COMUNE DI MONTECENERI

RAPPORTO COMMISSIONALE DI MINORANZA DEL CONSIGLIO COMUNALE 05 GIUGNO 2019

Trattanda 09 Messaggio municipale 205

Richiesta di un credito di Fr. 131'000.00 per le prove di tracciamento al pozzo di captazione di acqua potabile a Bironico e richiesta di un credito di Fr. 140'000.00 per le prove di tracciamento al pozzo di captazione di acqua potabile a Camignolo.

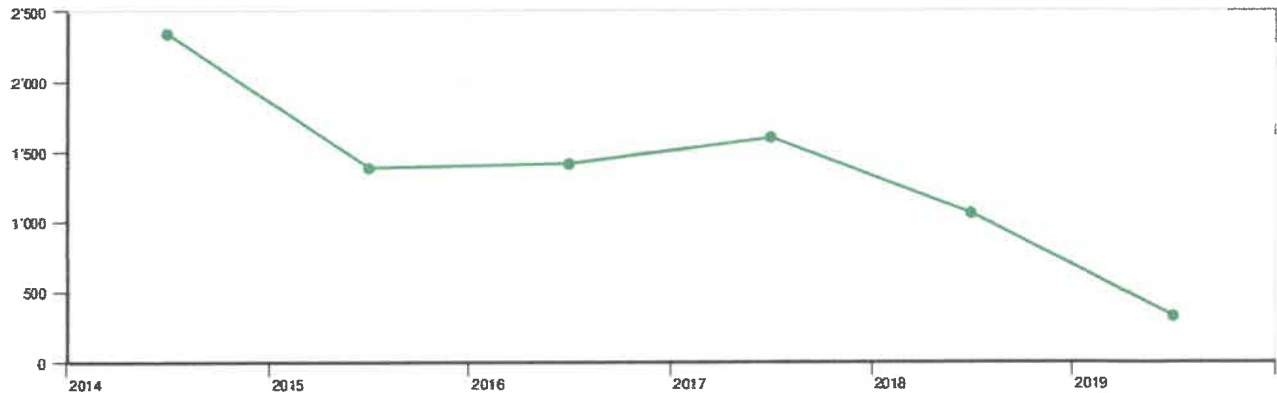
Impatto architettonico:

Il pozzo si inserisce nella morfologia del terreno e non ha lo stesso impatto che avremmo nel caso dell'area 1
